Stanovisko

Kanceláře prezidenta republiky Odboru památkové péče

k řešení nových statických poruch zjištěných v průběhu restaurování architektury: „Katedrála – statické poruchy na vnitřním triforiu – východní strana“ - doplnění podmínek zásahu (k č.j. SPH 1188/2022).

Lokalizace poruchy v půdorysu katedrály (vlevo) a řezu (vpravo).

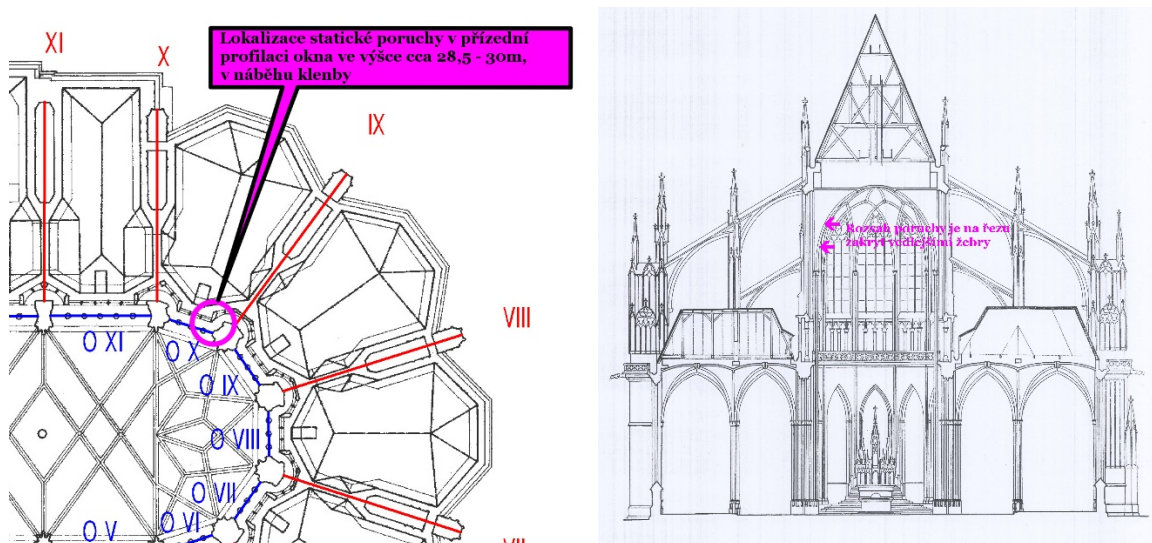
V průběhu restaurátorských prací byla ve výšce cca 28,5 – 30 m zjištěna štuková náhrada profilace okna číslo OX na východní straně. Později, podle typologie odhalených železných kotev bylo možno tuto opravu přiřadit do doby po roce 1757 (krátce po ostřelování Pražského hradu pruským vojskem). Není vyloučeno, že příčinou bylo právě ostřelování katedrály, ale pravděpodobnější je skutečnost, že partie navazuje na opěrný pilíř číslo IX. Tento pilíř byl dlouhodobě nejméně stabilní konstrukcí opěrného systému chóru katedrály, značně ovlivňovanou klimatickými vlivy (jednostranné oslunění, proudění vzduchu a sériovou turbulencí), což vzhledem k poloze (první vybočující pilíř závěru od severní strany) mělo důsledky pro stabilitu celku. V posledních 20 letech na pilíři byla provedena řada restaurátorských zásahů, které vedly k jeho stabilizaci a nyní dobrému stavu.

Pokud jde o výše uvedenou poruchu, lze konstatovat, že z hlediska dlouhodobého vývoje statického stavu katedrály je tato již historicky stabilizovaná a nyní neaktivní. To potvrzoval i stav štukového doplňku odlomené profilace, který nebyl porušen statickými silami, ale spíše dobou exponence a korozí kotevních a výztužných prvků. Protože jde o součást ostění okna OX, která přechází již do lomeného oblouku, bylo pro jádro štukového doplňku použito dřevěného uhlí, které mělo štuk odlehčit. Stavitelé se zjevně obávali odloučení štuku od kamene u spodních čtyřech kvádrů s odloučeným hruškovým profilem, proto zarazili do původních spár i kvádrů kované kotvy s volutovými oky, předpřipravený otvor byl vyplněn dřevěným špalíkem (shodné kotvy vyjmul Kamil Hilbert při opravách západní části klenby chóru v roce 1925). Jádro bylo ještě vyztuženo výpletem ze železného drátu, který ovšem již zkorodoval (prakticky zanikl). V případě vrchní poruchy náběhu profilace do lomeného oblouku, patrně z důvodu rozměru a nedobrého stavu kvádrů (již z lomu – jde o kámen nevhodné skladby vrstev), byl zvolen jiný postup, a to s použitím rozměrnější kramle zaražené přes dřevěné špalíky přímo do kamene. Tento poněkud razantní způsob časem vedl k dalšímu odštípnutí profilace v mase

Pohled na spodní část poruchy s vyznačeným chybějícím profilem (červeně) a dochovanými barokními kotvami (fialově).

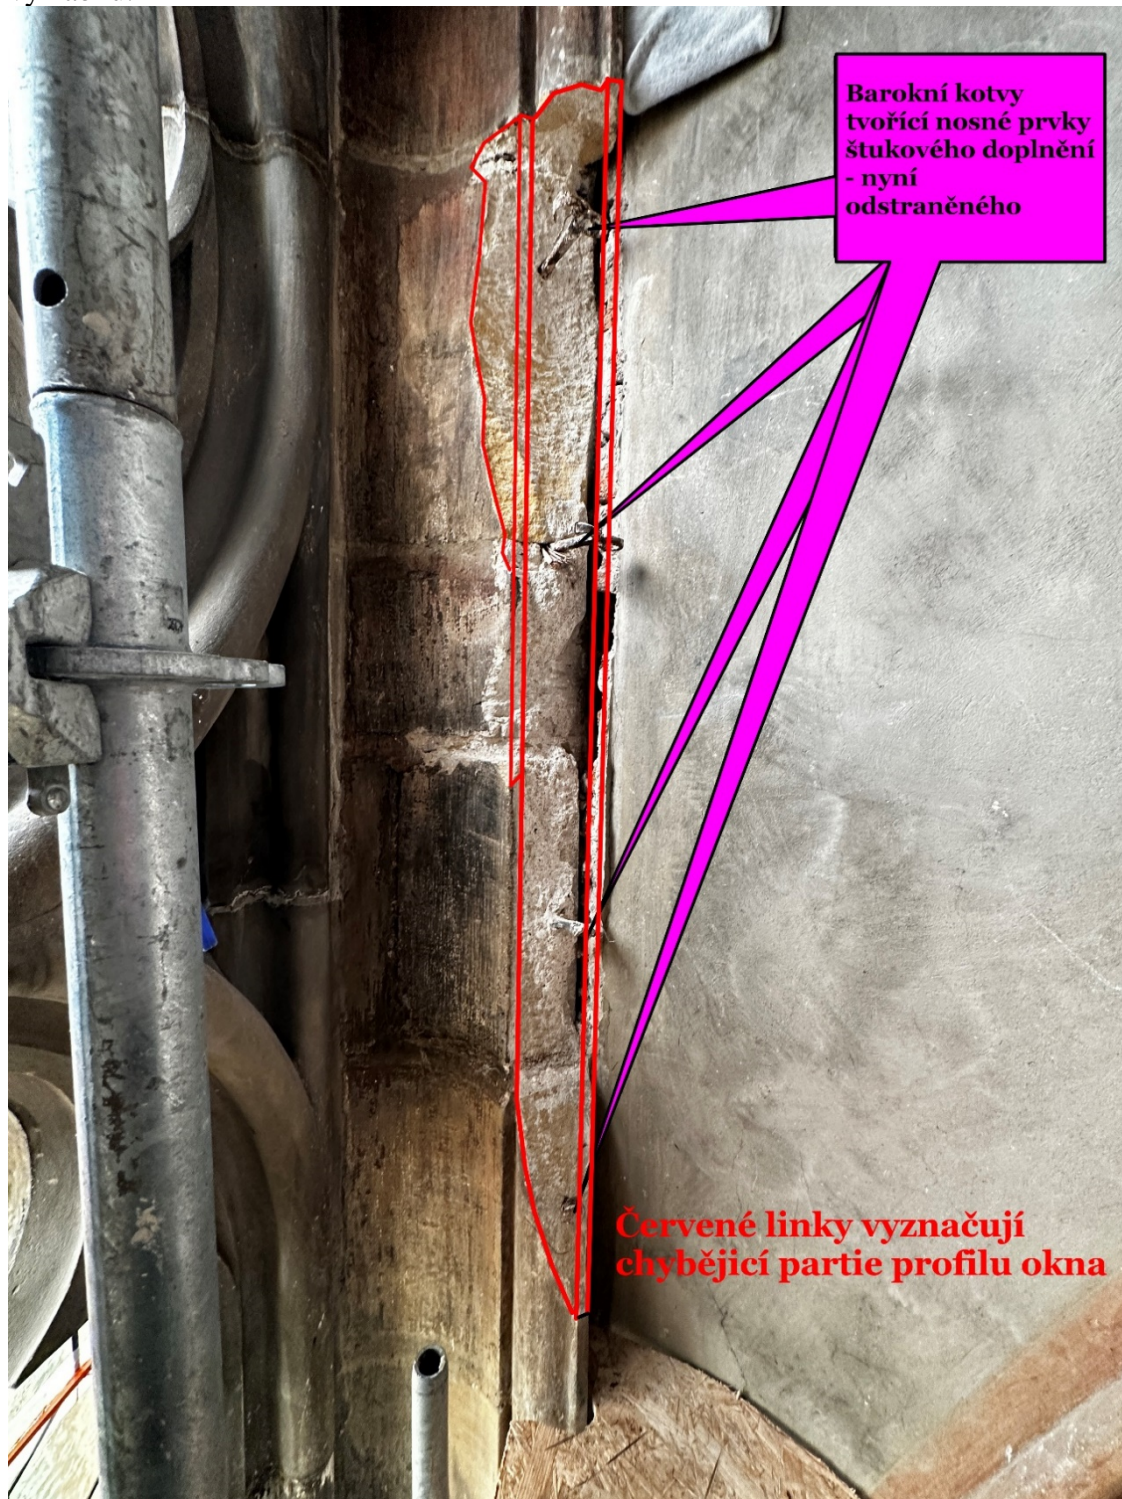
Bylo konstatováno, že jde o poruchu vážnou, historickou, ve stabilizovaném stavu, která však vyžaduje neodkladný zásah. Ještě před místním šetřením byla na základě průzkumu a po telefonické konzultaci s ... odstraněna hmotově porušená štuková náhrada kamenného profilu.

Byl dohodnut postup dočištění a postup odstranění porušených partií (zejména v případě horní partie poruchy). Porucha zapříčinila odlomení hruškového profilu u spodních čtyř kvádrů (nejspodnější má pouze odštípnutou část hrušky). Mezi spodní (čtyři kvádry) a horní (tři kvádry) partií poškození je jeden kvádr včetně víceméně celistvé profilace zachován bez významných poškození, což je z hlediska obnovy vítané zjištění. Ten bude využit v podstatě jako konzola zajišťující nové díly.

Vzhledem k výšce a poloze ve vysokém chóru bylo rozhodnuto o čisté kamenické výměně za dodržení stávajícího spárořezu vrstev a úpravy spárořezu svislého. Z důvodu podobných vlastností bude primárně použit hořícký pískovec. Základní řešení poruchy bylo stanoveno takto:

Vrstva I. – poškozený prut (hruška) bude kamenicky začištěn a nahrazen novým vloženým prutem (po spáru mezi I. a II.). Půjde o přesnou vložku kontaktně vlepenou a pojištěnou nerezovou sponou do gotického kvádru.

Vrstva II. – tento kvádr bude vyjmut celý, resp. ve výžlabku do hloubky 150 mm (vně rovnoběžná hloubka pro zavázání prvku) a nahrazen kopií s kompletní profilací. Bude tvořit konzolu podporující další vložky.

Vrstva III. a IV. – ve středu výžlabku bude vertikální linie (shodná pro obě vrstvy), kde bude gotický kámen šetrně odvrtný do hloubky 150 mm. V obou případech za dodržení

horizontálního spárořezu dojde k náhradě za nové kusy s kompletní profilací (jde tedy o dva samostatné kusy).

Vrstva V. – bude ponechána (jako konzola), jen prut bude nahrazen kamenickou vložkou v rozsahu poškození – stejně jako u vrstvy I.

Vrstva VI. – je nejproblematictější, jednak pro nedostatečnou kvalitu původního gotického kvádrů, ale také pro hloubkové trhliny v jeho hmotě. Finální tvar vložky bude určen na základě začištění potřesané hmoty kamene – to aktuálně probíhá. Nejpravděpodobněji bude kamenická výměna zavázána do zdíva hlouběji podobně jako vrstva II.

Vrstva VII. – zatím bylo předpokládáno tmelové doplnění profilu. Není však vyloučena potřeba kamenického doplňku, což poněkud závisí na řešení vrstvy VI. Způsob by byl shodný s I. a V.
